GMINNA BIBLIOTEKA PUBLICZNA
36-040 BOGUCHWAŁA
ul. Dr Tkaczowa 146
tel./fax : 017 87 15 355
e-mail : gbp@boguchwala.pl
Regon : 690405449 NIP : 813-29-21-422

Działając zgodnie z treścią art. 38 ust. 1 Ustawy z dnia 29 stycznia 2004 r. Prawo zamówień publicznych (Dz. U. z 2013 r. poz. 907, 984 i 1047) Zamawiający udziela wyjaśnień w związku z zapytaniem Wykonawcy z dnia 13.01.2013 r. w postępowaniu o udzielenie zamówienia publicznego na „Remont i zakup wyposażenia Gminnej Biblioteki Publicznej w Boguchwale”.

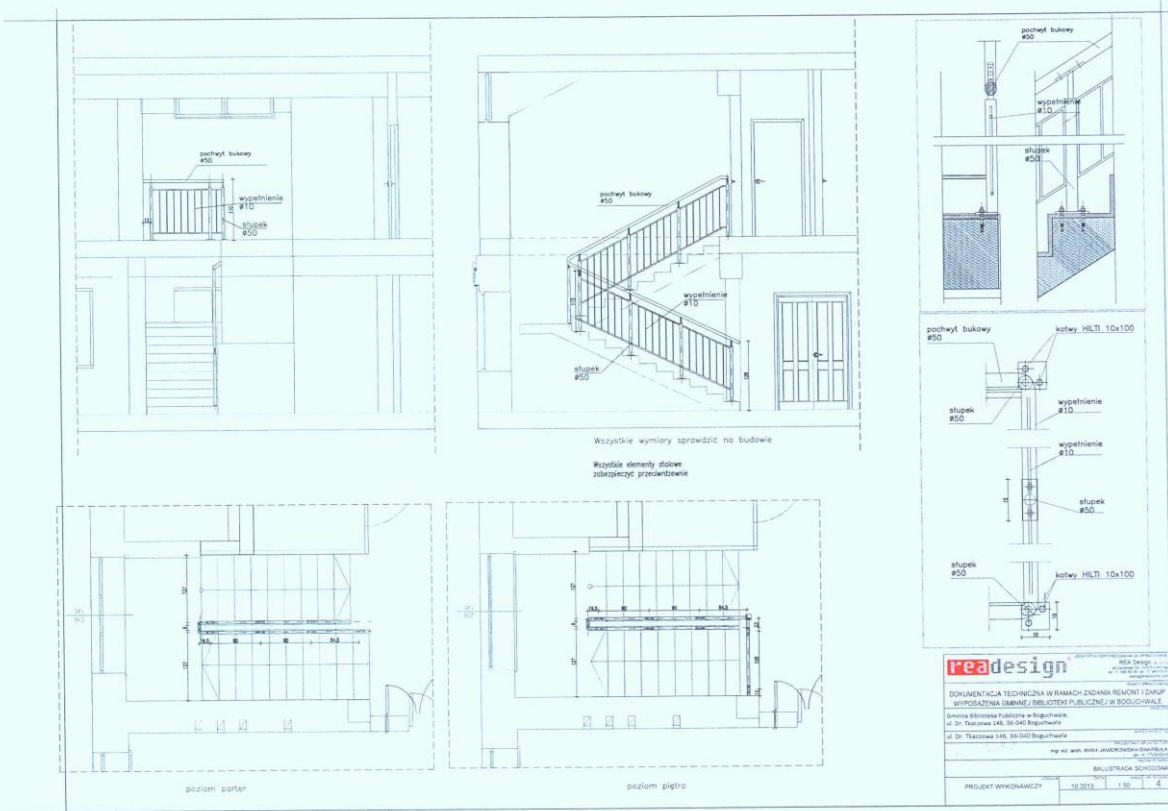
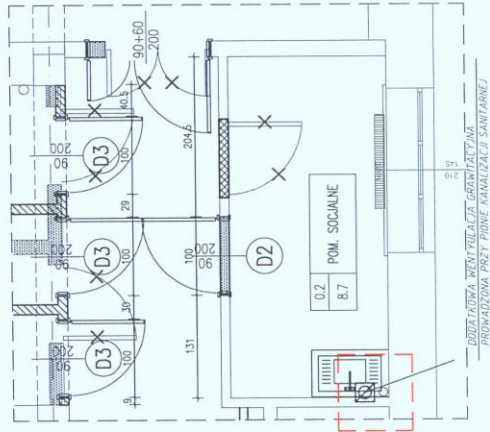
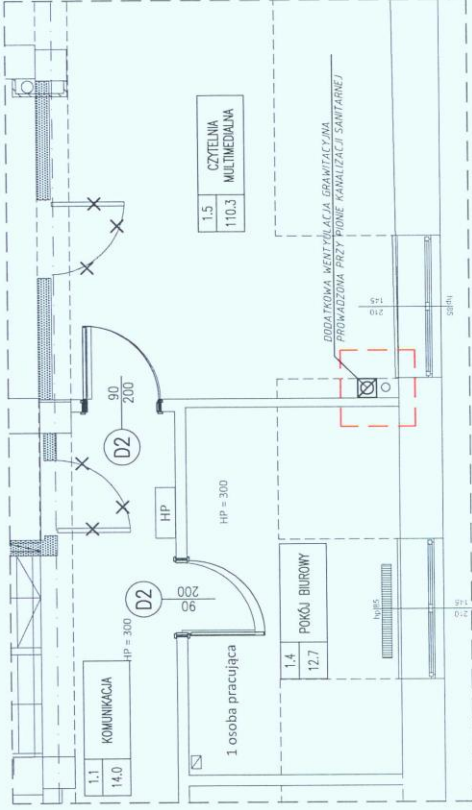
„Proszę o załączenie precyzyjnego rysunku balustrady schodowej z podchwytem drewnianym”

Załączono precyzyjny rysunek balustrady schodowej z podchwytem drewnianym.

Lampa ścienna Carolina o pięknym kształcie z gipsu

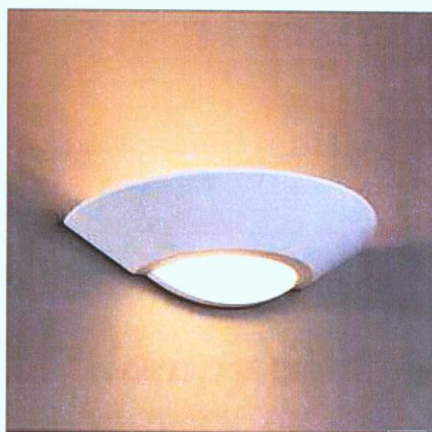
„Proszę o udostępnienie specyfikacji technicznej lampy ściennej z gipsu Carolina, która

będzie umożliwiała jej wycenę”.

Wzór orientacyjny lampy załączono do dokumentacji.
